PROJET PHOTOVOLTAÏQUE

"MALAGA"

DEMANDE DE PERMIS DE CONSTRUIRE
PIECES COMPLEMENTAIRES N° 3

DOSSIER DE PIECES COMPLEMENTAIRES N°3 A LA DEMANDE DE PERMIS DE CONSTRUIRE

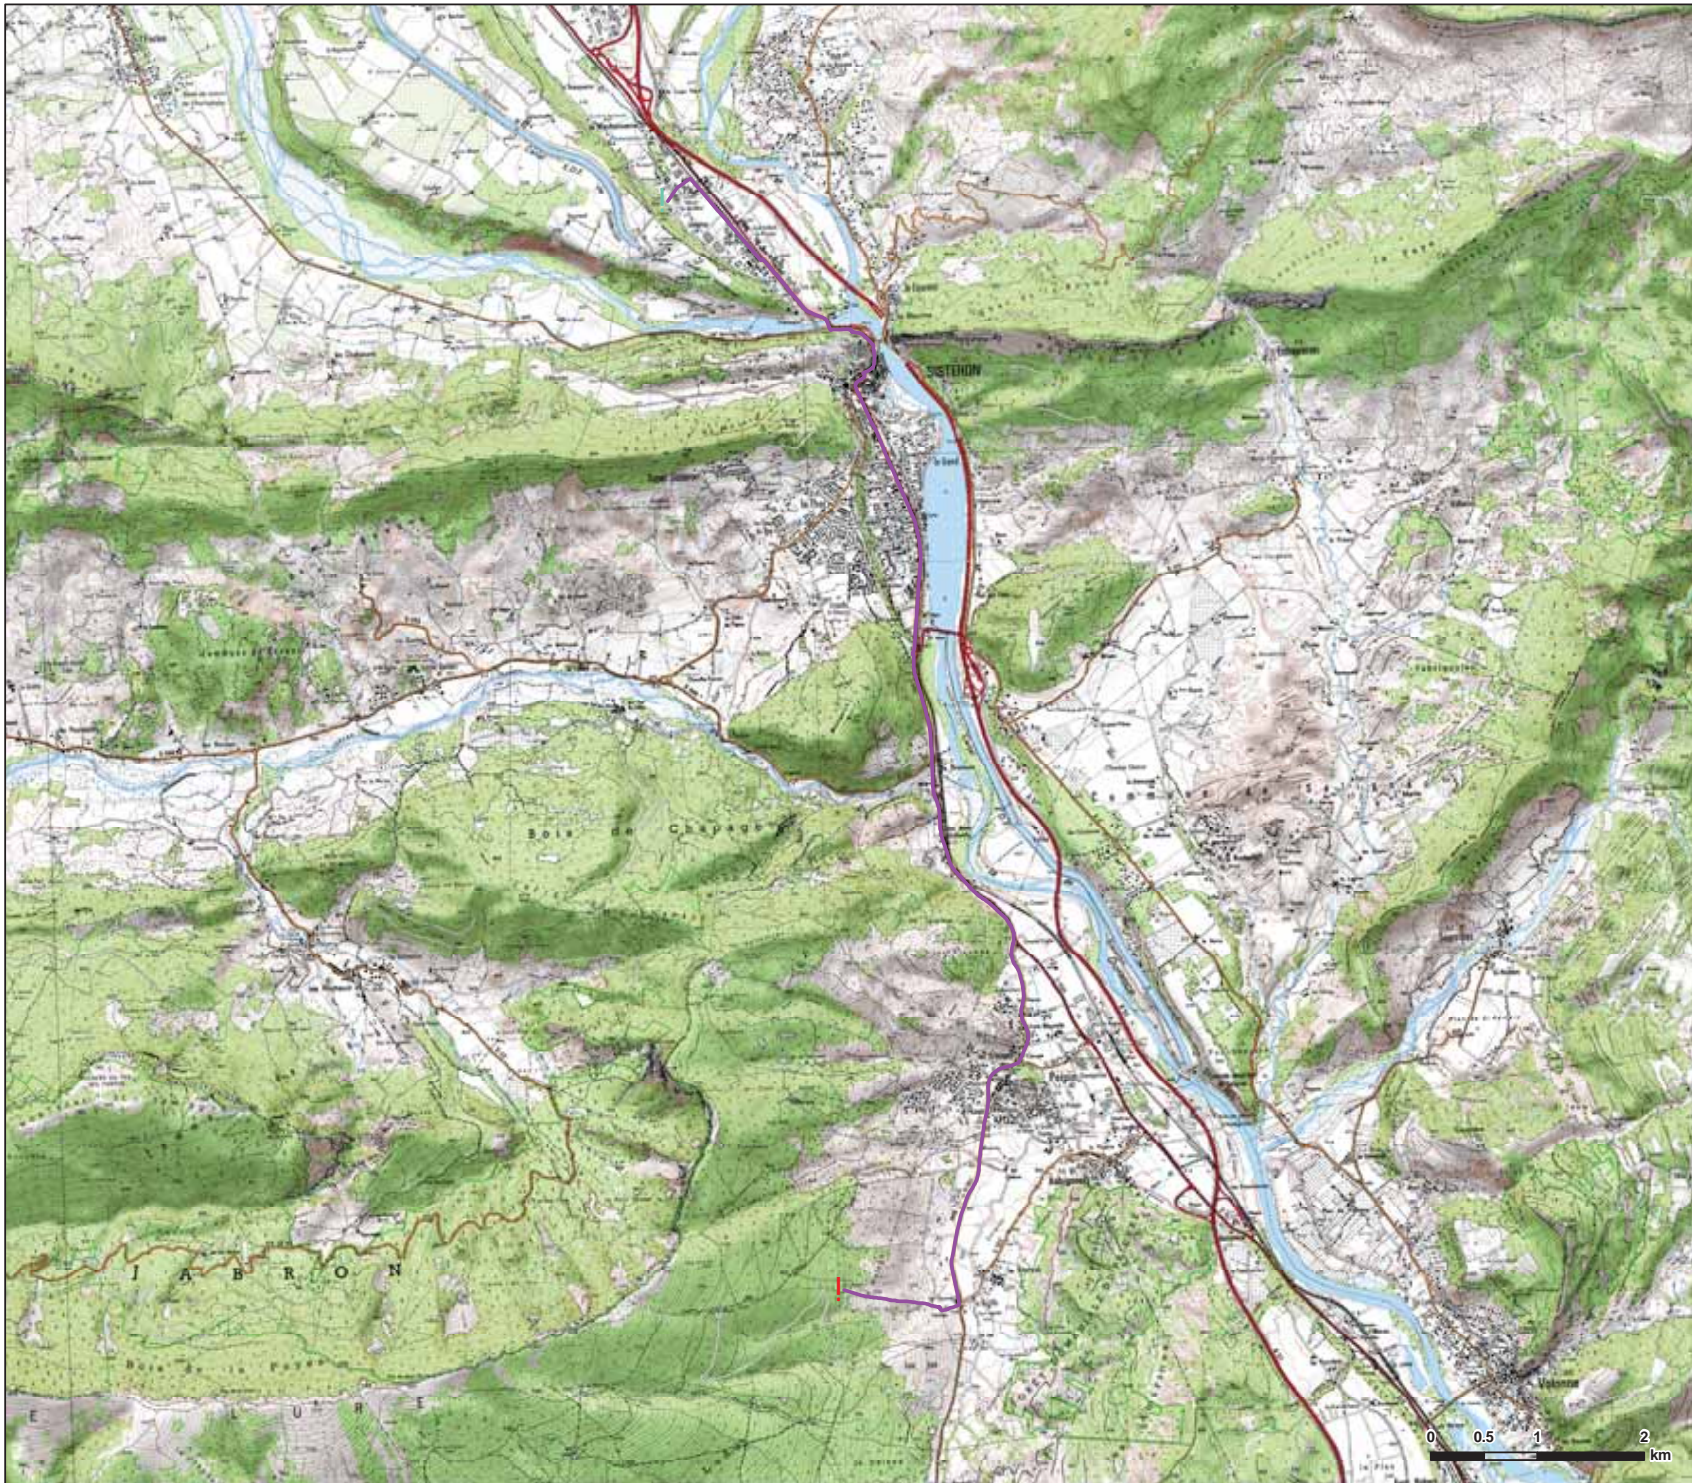
RECOMMANDATION 3 : COMPLETER LA PRESENTATION TECHNIQUE DU PROJET EN PRECISANT NOTAMMENT LA LOCALISATION DES TRANCHEES A REALISER, LES QUANTITES DE TERRES ET DE MATERIAUX A DEPLACER OU A METTRE EN ŒUVRE, L'EMPRISE DES LOCAUX DE LA BASE VIE ET DES ZONES DE STOCKAGE, LES AMENAGEMENTS POUR LE PASSAGE DES VEHICULES. ÉVALUER LES IMPACTS DU PROJET PRIS DANS SA GLOBALITE, Y COMPRIS CEUX DES TRAVAUX DE RACCORDEMENT AU POSTE SOURCE ET DES AMENAGEMENTS DE PISTES.

Les câbles électriques de raccordement entre la structure de livraison de la centrale solaire et le poste source ou le point de connexion sont enterrés.

Plusieurs solutions de raccordement apparaissent dans la zone du projet. Une étude de faisabilité de la centrale de production au réseau HTA montre une solution de raccordement au poste de Sisteron (cf. PC 2 Point de raccordement envisagé page 30 de la pièce A de la demande de Permis de Construire).

Des démarches d'optimisation de réseaux comme sont possibles. En effet, en fonction des résultats de l'analyse technique et électrique d'ENEDIS le raccordement (dit « local ») à la ligne 20 000 volts présente à quelques mètres du projet de centrale peut être étudié.

NOM DU DESSIN	Etat des lieux de la Communauté de communes Jabron Lure Vançon Durance
---------------	---

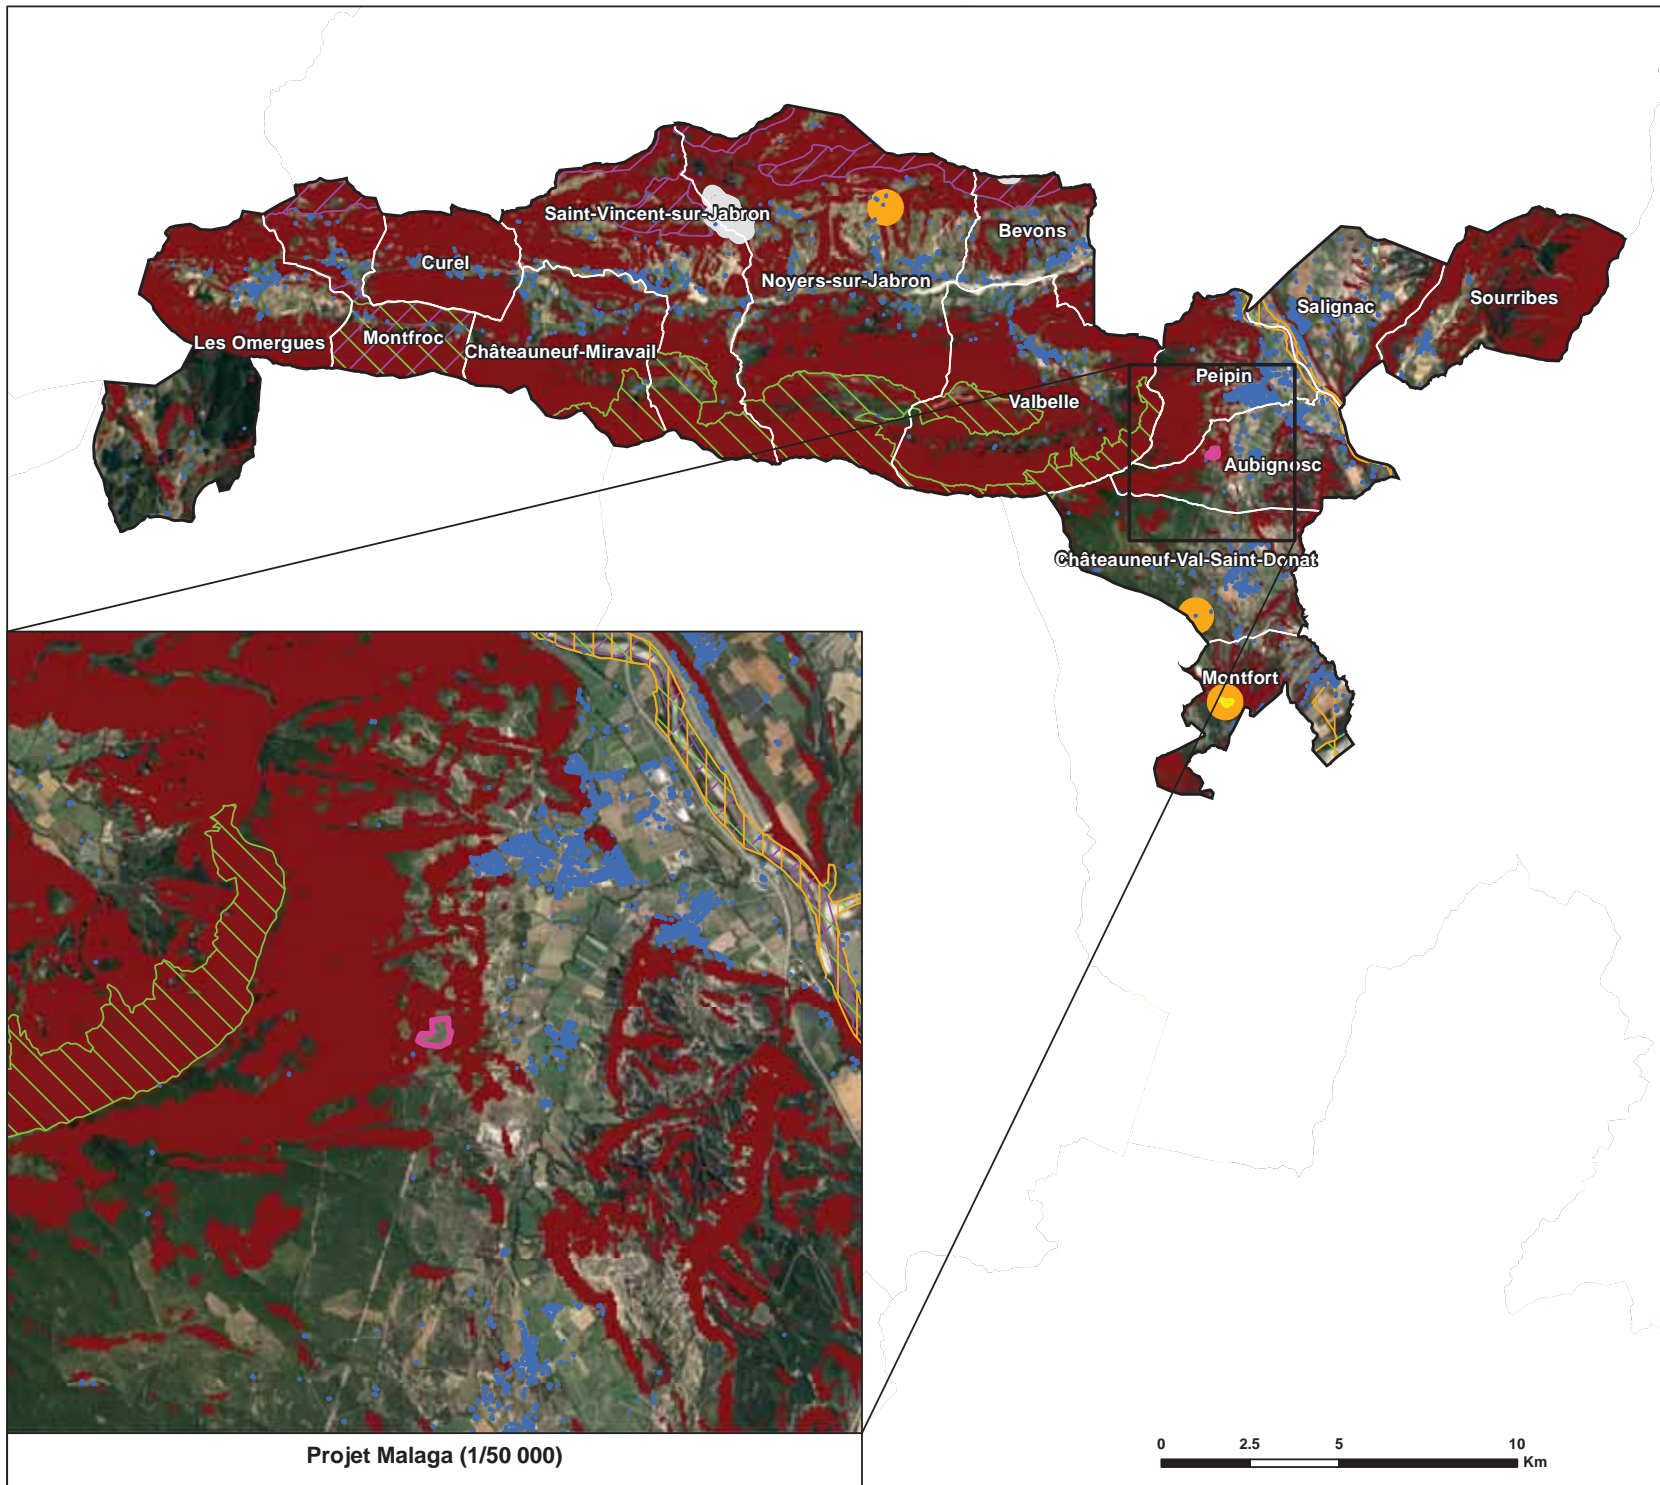
RECOMMANDATION 5 : PRESENTER UNE VERITABLE ANALYSE COMPARATIVE A L'ECHELLE INTERCOMMUNALE DE SOLUTIONS ALTERNATIVES AU SITE EU EGARD A SES IMPACTS ENVIRONNEMENTAUX, NOTAMMENT SUR LE PAYSAGE ET LA ZNIEFF DE TYPE 1 DANS LAQUELLE SE SITUE LE PROJET.

A une échelle plus fine, des prospections sont également réalisées à l'échelle des intercommunalités. Ainsi, le territoire de la Communauté de Communes Jabron-Lure-Vançon-Durance a fait l'objet d'une analyse particulière, en prenant notamment en compte les critères préconisés par le Cadre Régional Photovoltaïque de la DREAL PACA (2019), ainsi que ceux mis en avant dans le Guide de recommandation aux porteurs de projets PV de la DDT04.

Ainsi, une cartographie des enjeux rédhibitoires et forts au niveau du territoire de la Communauté de Communes a été réalisée (à l'exception des terres agricoles mécanisables et irrigables, d'enjeu fort, mais ne faisant pas l'objet d'une couche SIG disponible). A ces enjeux, ont été ajoutés les zones urbanisées et les zones de fortes pentes topographiques, également rédhibitoires pour l'implantation de parcs photovoltaïques. Les zones anthropisées abandonnées identifiées sur le site BASIAS ont également été représentées.

Cette carte est présentée page suivante. Afin d'en faciliter la lecture, une seconde carte, présentée à la suite, synthétise les enjeux forts d'une part, et les enjeux rédhibitoires d'autre part, en une seule couleur.
